Ersatz für folgende Schaltereinheiten ET-Nr. 547420 / 534895

Für folgende Modelle wird je nach Model folgender Umrüstsatz benötigt:

Umrüstsatz

NEU

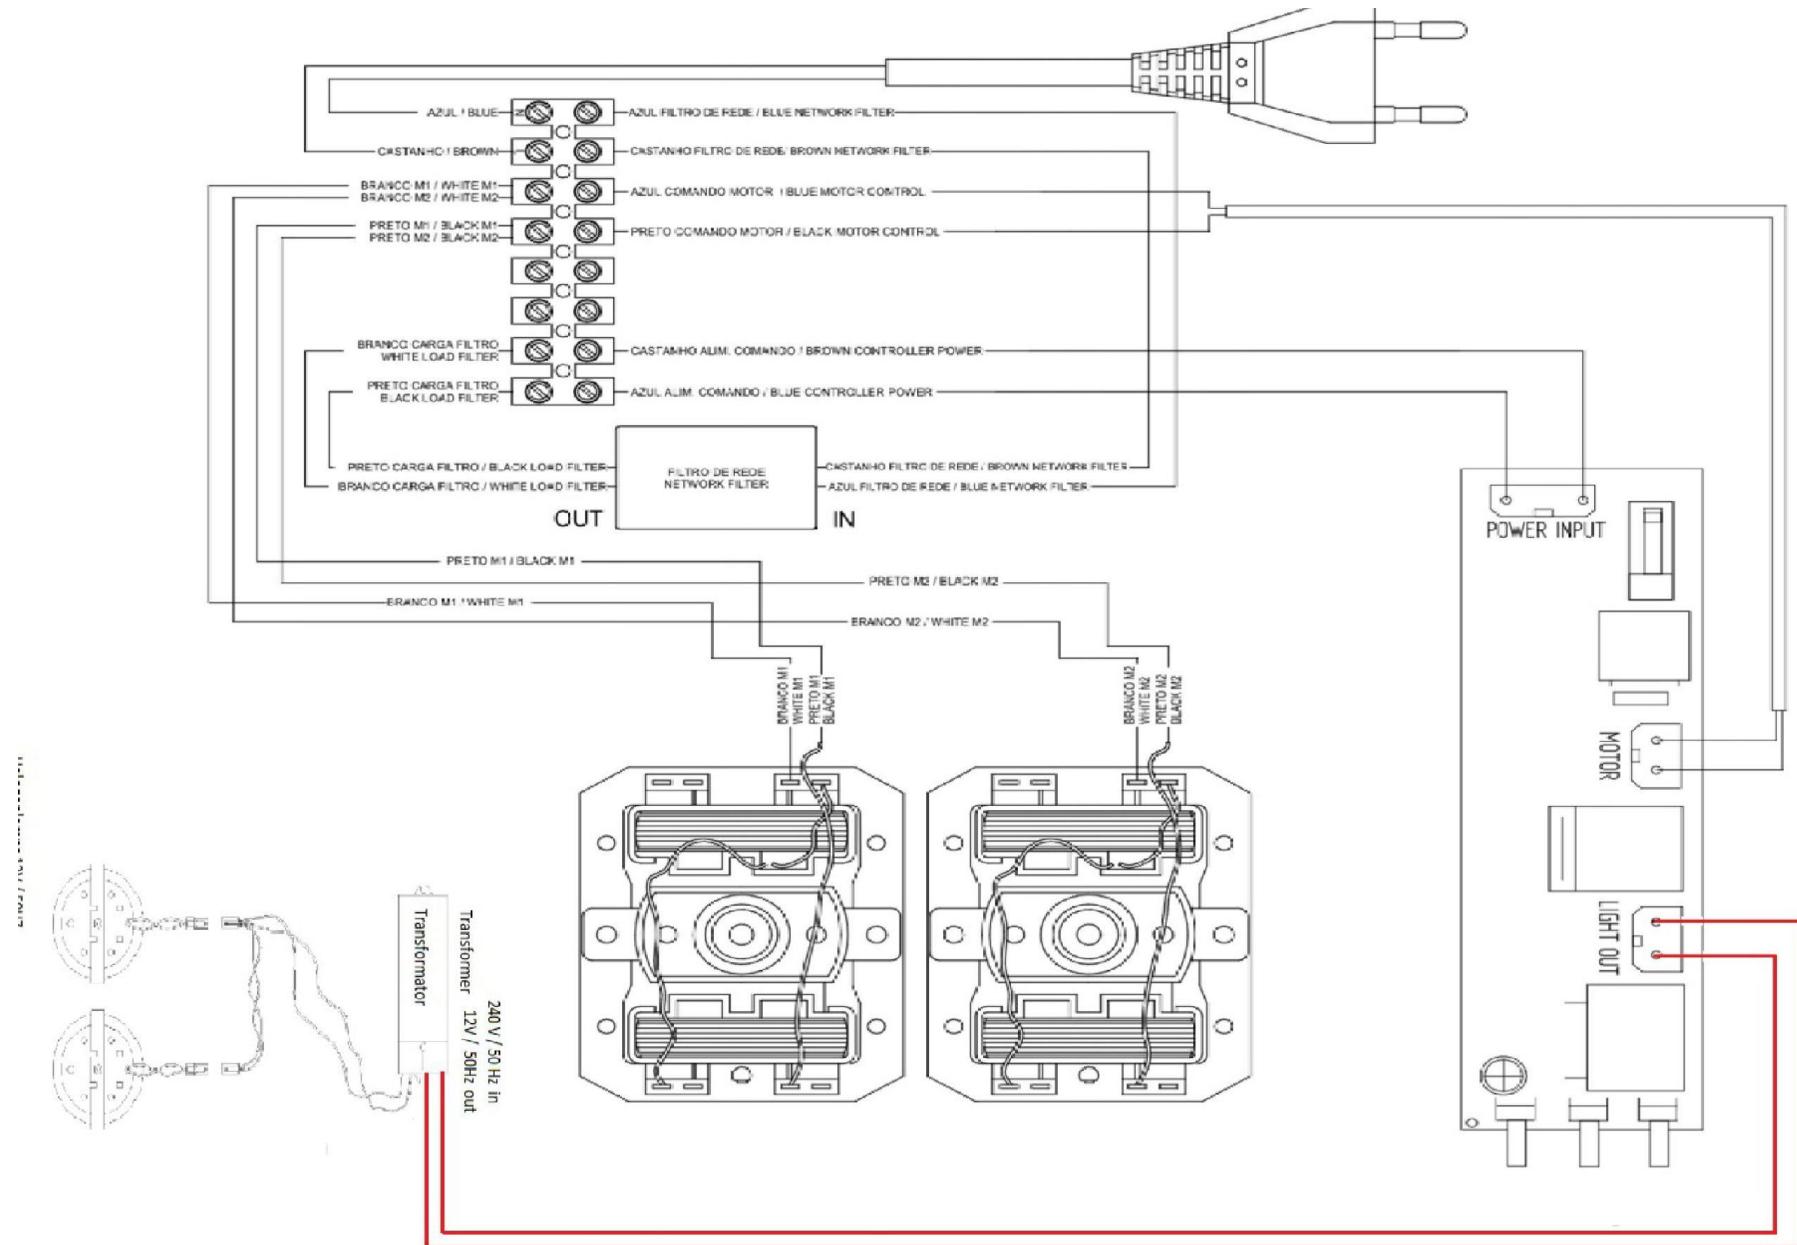
Die notwendige neue Verdrahtung wird auf Seite 2 und 3 gezeigt, als Beispiel dient der Schaltplan der EDIP6550.1 VR 00

Bei Verwendung von Halogenstrahlern mit Transformator 240V/12V/50Hz muss der Vorwiderstand (Bestandteil des beiliegenden Kabelsatzes) entfernt werden. Sollte dies nicht geschehen, ist die Halogenbeleuchtung ohne Funktion.
